Projekt RPMA.03.03.00-14-i735/21-00

p.t. „Wdrożenie nowej technologii produkcji na potrzeby wprowadzenia na rynek innowacji produktowej obejmującej grupę ciast przeznaczonych do odroczonego wypieku”

Odpowiedzi na pytania Oferenta z dnia 11.01.2022

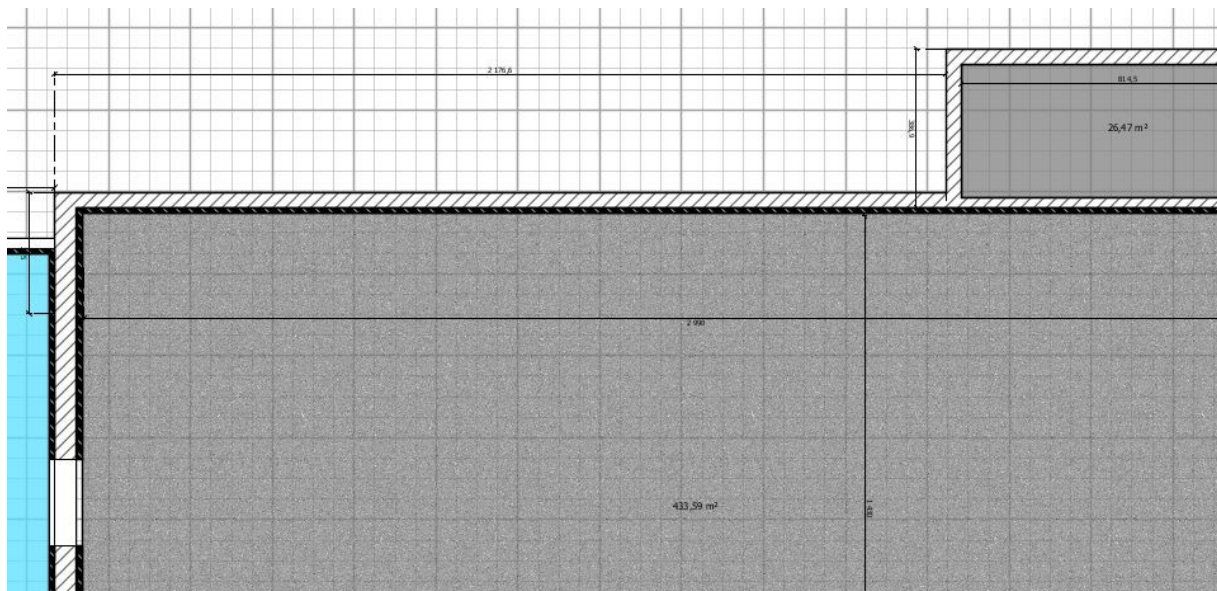
- 3. W jakiej konfiguracji względem siebie planują Państwo usytuowanie pomieszczenia chłodni i mroźni? Czy należy przewidzieć jeszcze jakieś dodatkowe pomieszczenia np. węzeł sanitarny, pomieszczenie spedycji itp.? Poprosimy o schemat rozplanowania.**

Nie przewidujemy dodatkowych pomieszczeń w obszarze działań, schemat rozplanowania przedstawiamy poniżej.
